国立研究開発法人日本原子力研究開発機構 核燃料サイクル工学研究所
再処理施設に係る廃止措置計画変更認可申請書の一部補正について

核燃料サイクル工学研究所 再処理施設 廃止措置計画変更認可申請書

補正前後比較表

補 正 前 廃止措置計画変更認可申請書（令和 3 年 6 月 29 日付け令 03 原機（再） 009）	補 正 後	補正理由
(別冊 1-28) 再処理施設に関する設計及び工事の計画 (ガラス固化技術開発施設（TVF）ガラス固化技術開発棟の設備耐震補強工事 (冷却水配管のサポート追加)) 目 次 (省略) 別 図 一 覧 別図-1 サポートの設置場所（ガラス固化技術開発施設（TVF）ガラス固化技術開発棟屋上） 別図-2 サポートの設置位置 別図-3 サポートの構造図 別図-4 サポート設置に係る工事フロー 表 一 覧 表-1 主要寸法・仕様 表-2 サポートの仕様 表-3 サポート設置に係る工事工程表 1. 変更の概要 国立研究開発法人日本原子力研究開発機構法（平成 16 年法律第 155 号）附則第 18 条第 1 項に基づき、核原料物質、核燃料物質及び原子炉の規制に関する法律（昭和 32 年法律第 166 号）第 44 条第 1 項の指定があったものとみなされた再処理施設について、平成 30 年 6 月 13 日付け原規規発第 1806132 号をもって認可を受け、令和 3 年 4 月 27 日付け原規規発第 2104272 号をもって変更の認可を受けた核燃料サイクル工学研究所の再処理施設の廃止措置計画（以下「廃止措置計画」という。）について、変更認可の申請を行う。 今回工事を行うガラス固化技術開発施設（TVF）ガラス固化技術開発棟の設備耐震補強に係る廃止措置計画変更認可の申請は、平成元年 1 月 11 日に認可（63 安（核規）第 761 号）を受けた「その他再処理設備の附属施設（その 1 8）ガラス固化技術開発施設」について、再処理施設の技術基準に関する規則に基づき実施するものである。 今回、令和 2 年 9 月 25 日付け原規規発第 2009252 号をもって変更の認可を受けた廃止措置計画に従い、廃止措置計画用設計地震動による地震力が作用した際に耐震性が不足する配管（ガラス固化技術開発施設（TVF）ガラス固化技術開発棟の屋上に設置している	(別冊 1-28) 再処理施設に関する設計及び工事の計画 (ガラス固化技術開発施設（TVF）ガラス固化技術開発棟の設備耐震補強工事 (冷却水配管のサポート追加)) 目 次 (補正なし) 別 図 一 覧 別図-1 サポート及び一部更新する配管の設置場所（ガラス固化技術開発施設（TVF）ガラス固化技術開発棟屋上） 別図-2 サポートの設置位置及び配管の一部更新範囲 別図-3 サポートの構造図 別図-4

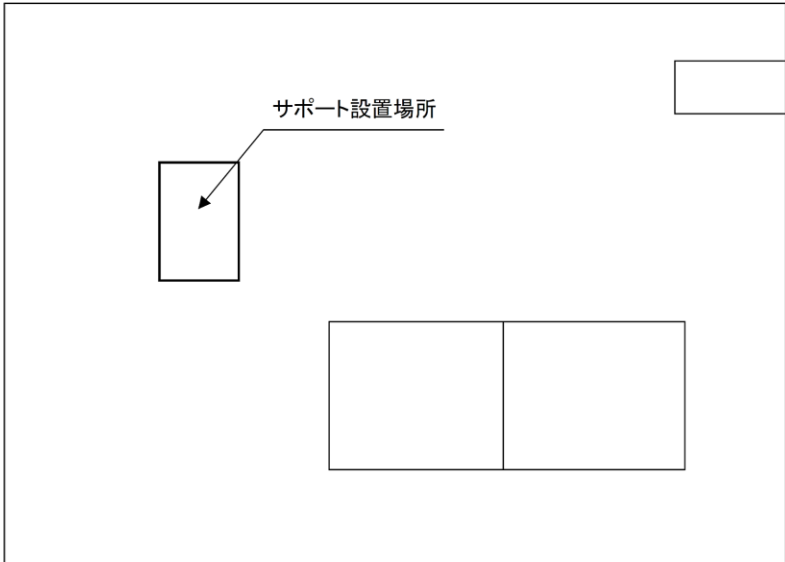
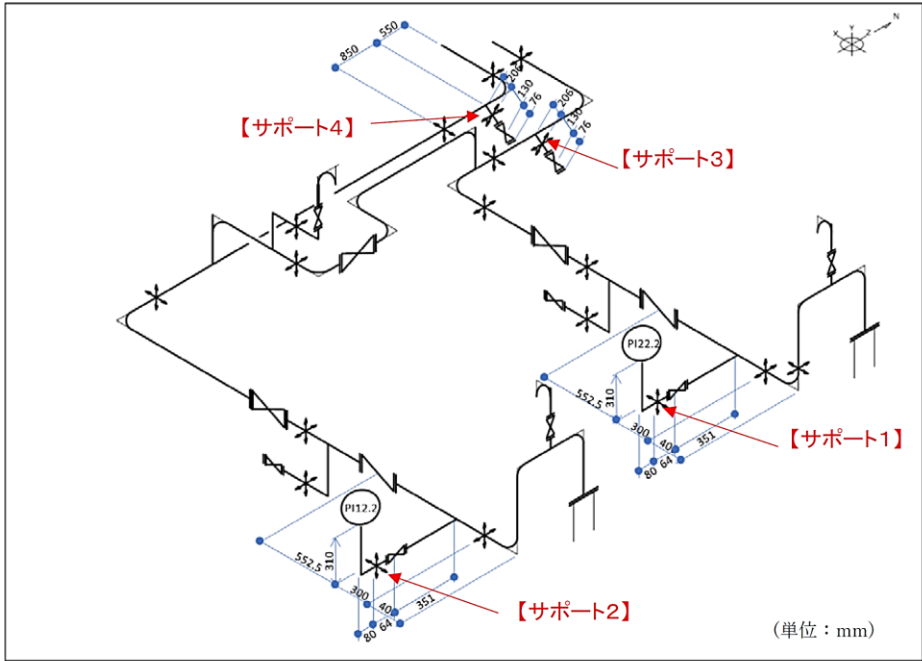
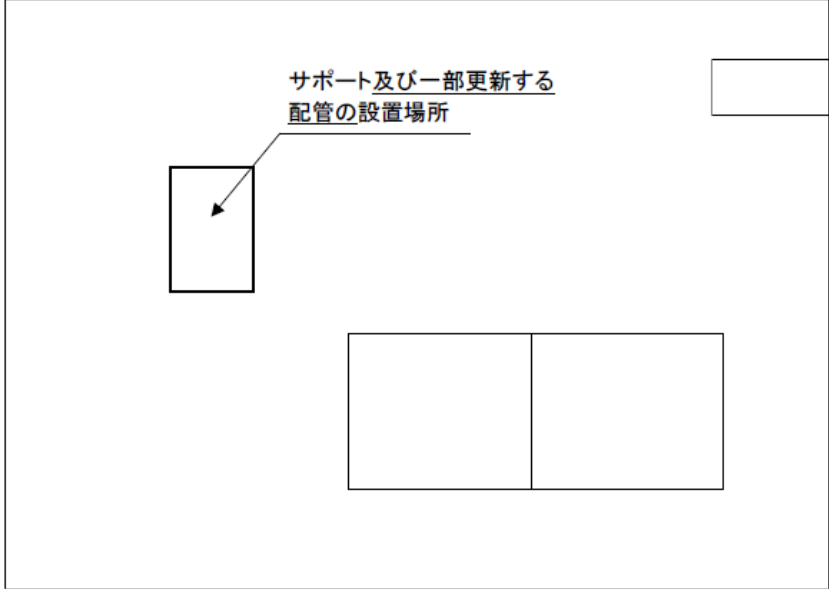
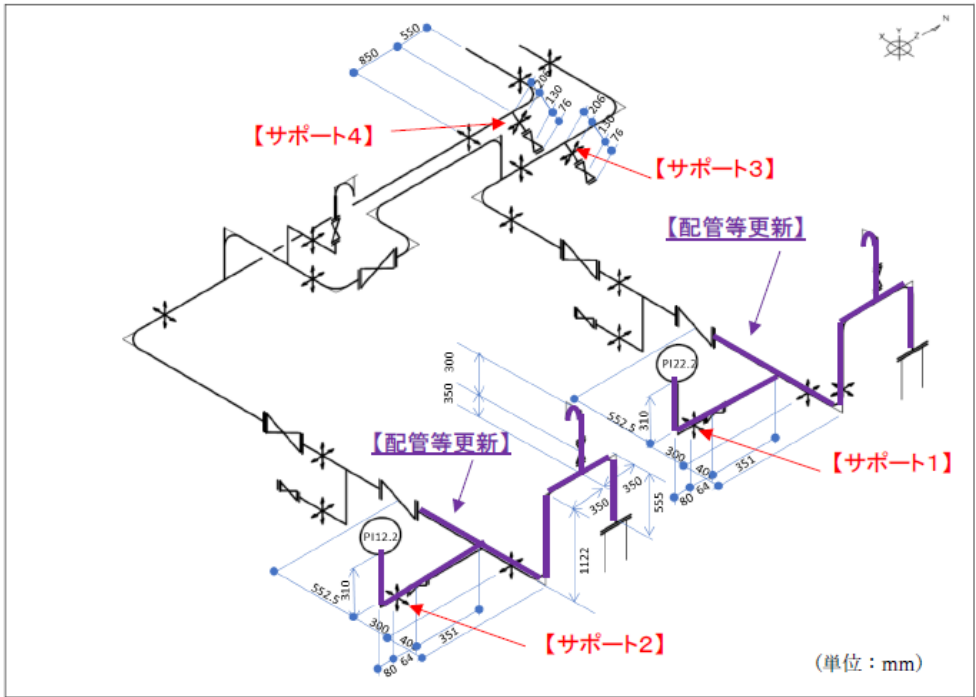
名称	仕様				材料 (適用規格)	呼び径	呼び 圧力	スケジュール (肉厚)	配管	炭素鋼鋼管 (STPG370 : JIS G 3454)	200A		Sch40 (8.2 mm)	15A		Sch80 (3.7 mm)	エルボ	配管用鋼製突合せ溶接式継手 (PT370 : JIS B 2312)	200A		Sch40 (8.2 mm)	15A		Sch80 (3.7 mm)	フランジ	炭素鋼鍛鋼品 (SF390A : JIS G 3201)	200A	10K		150A	10K		15A	10K		弁	機械構造用炭素鋼鋼材 (S28C : JIS G 4051)	15A	10K		15A	10K		○配管の一部更新についての記載を追加
名称	仕様																																													
	材料 (適用規格)	呼び径	呼び 圧力	スケジュール (肉厚)																																										
配管	炭素鋼鋼管 (STPG370 : JIS G 3454)	200A		Sch40 (8.2 mm)																																										
		15A		Sch80 (3.7 mm)																																										
エルボ	配管用鋼製突合せ溶接式継手 (PT370 : JIS B 2312)	200A		Sch40 (8.2 mm)																																										
		15A		Sch80 (3.7 mm)																																										
フランジ	炭素鋼鍛鋼品 (SF390A : JIS G 3201)	200A	10K																																											
		150A	10K																																											
		15A	10K																																											
弁	機械構造用炭素鋼鋼材 (S28C : JIS G 4051)	15A	10K																																											
		15A	10K																																											
(3) 保守 サポートは、その機能を維持するため、適切な保守ができるようにする。	(3) 保守 サポート及び配管等は、その機能を維持するため、適切な保守ができるようにする。 保守において交換する部品類は、弁、ボルト・ナット、ワッシャ、ガスケット類、保温材等であり、適時、これらの予備品を入手し、再処理施設保安規定に基づき交換する。	○配管の一部更新についての記載を追加
